COMMUNE DE VITRY

Enquête publique préalable à
la modification du Plan local d'urbanisme

Rapport du commissaire enquêteur
Enquête publique du 2 décembre au 22 décembre 2022

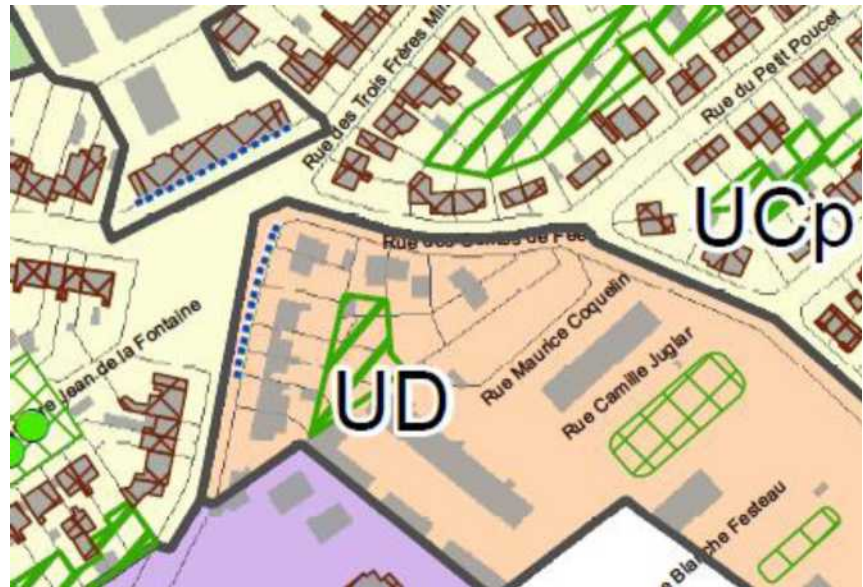
-Dans le plan de zonage du PLU concernant la rue des "contes de fées" : le cœur d'îlot identifié sur nos parcelles pourrait-il être compatible avec la zone UD, notamment au regard des projets en cours de discussion avec les services de la ville de Vitry Sur Seine ?

-Dans le plan de zonage toujours, serait-il possible de prolonger à la rue des "Contes de Fées" la disposition permettant de créer un linéaire de commerces qui est actuellement prévue uniquement sur la rue Georges Urbain?

La SAIMV a un projet de création de logements avec commerces en rez-de-chaussée à la place des maisons qu'elle a murées qui sont situées place Jean de la Fontaine et rue Georges Urbain. Ce projet a été présenté aux services de la ville de Vitry-sur-Seine et est encore à l'étude. Il est situé en zone UD du plan de zonage réglementaire du PLU qui est dédiée aux logements collectifs dans les quartiers résidentiels. Il sera l'objet d'une

information aux habitants. La zone UD répond aux enjeux de création et de rénovation de logements notamment des logements sociaux. Les espaces verts résidentiels qui y existent ne sont pas nécessairement localisés en cœur d'îlot et peuvent être en bordures de terrains et au vu des éventuels projets de rénovation. Ces espaces verts résidentiels peuvent être reconstitués à surface égale selon le PLU en vigueur. Ces espaces verts résidentiels sont figurés par des carroyages verts sur le plan de zonage tandis que les cœurs d'îlot végétalisés situés en zones à dominante pavillonnaire (UC ou UCp) sont figurés par un par des polygones hachurés par diagonales vertes et correspondent à des espaces qui ne peuvent pas être reconstitués ni imperméabilisés.

En l'espèce, il est donc opportun de donner suite à la demande de la SAIMV de supprimer du plan de zonage le hachurage vert correspondant à un cœur d'îlot. En effet, ce figuré correspondait au plan de zonage précédent la révision du PLU de 2020 lorsqu'il était inclus dans une surface classée en zone UCp. Depuis la révision du PLU de 2020, cette surface constituant l'angle entre la rue Georges Urbain et la rue des contes de fée a été classée en zone UD. Ce quartier ne fait pas l'objet d'une orientation d'aménagement et de programmation mais l'article UD-12 du règlement du PLU exige 20 % d'espace vert de pleine terre (UD-12.1) et des plantations dans les espaces non construits et non occupés par les stationnements extérieurs et par les voies privées à raison d'au moins un arbre par tranche entamée de 100 m². Le projet de la SAIMV devra donc respecter ces exigences réglementaires et devra aussi s'inscrire dans l'héritage paysager de la cité-jardin. Par conséquent, cette erreur matérielle sera corrigée par un espace vert résidentiel garantissant ainsi que la même surface d'espace vert soit reconstituée.

5. contribution n°5 déposé par la Société Anonyme Immobilière du Moulin-Vert du 16 décembre

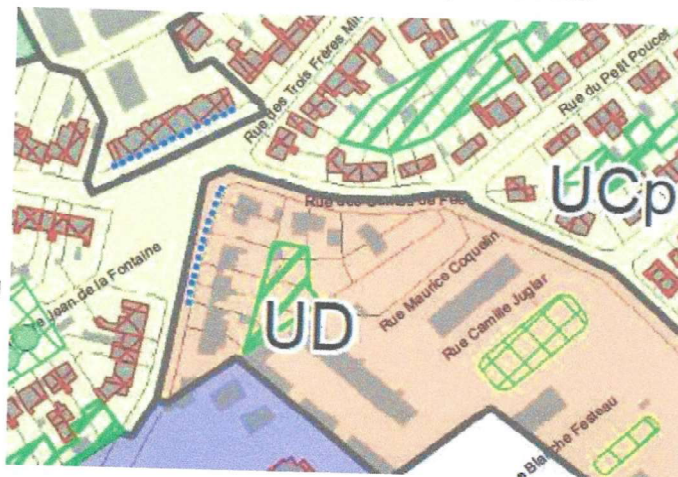
Cette contribution de la Société Anonyme Immobilière du Moulin Vert (SAIMV) demande :

- si le cœur d'îlot identifié au plan de zonage sur les parcelles qu'elle détient située en zone UD rue des contes de fées et place Jean de la Fontaine, sont compatibles avec les projets en cours de discussion avec les services de la ville,
- s'il serait possible de prolonger à la rue des contes de fées la disposition permettant de créer un linéaire de commerces au motif que le linéaire existant est insuffisant.

Concernant la demande de prolongement du linéaire commercial réglementaire sur la rue des Contes de fées permettant de garantir des rez-de-chaussée dédiés à des commerces situés à l'alignement, il n'est pas donné suite car elle n'est pas suffisamment justifiée pour ce qui concerne cette rue. L'article UD-4.1. du règlement du PLU impose un retrait minimum de 5 m par rapport à l'alignement sauf les niveaux des constructions à destination de commerces de détail aux adresses figurant sur un linéaire de commerces et services inscrit au plan de zonage. Or si le projet de la SAIMV venait s'implanter à l'alignement dans la rue des Contes de Fées, la circulation et le stationnement des usagers, des habitants, des commerçants et des livreurs seraient rendus plus difficiles que si un nouvel immeuble s'implante dans un retrait de 5 m à compter de cette voie. Le retrait permettra également une végétalisation de 60 % de la surface libre et cette végétalisation ne serait plus possible en cas d'immeuble à l'alignement. Or il s'agit aussi d'une composition d'ensemble constitutive d'une cité-jardin. Au vu de l'environnement résidentiel de la rue des Contes de Fées, constitué de maisons d'une cité-jardin, et étant donné qu'un linéaire commercial existe déjà en zone UD sur la partie du tènement située place de la Fontaine, il n'est pas nécessaire de prolonger le linéaire commercial. Seul l'angle entre la rue Georges Urbain et la rue des Contes de Fée admettra un linéaire commercial complet de telle façon à être cohérente avec l'animation de la place de la Fontaine.
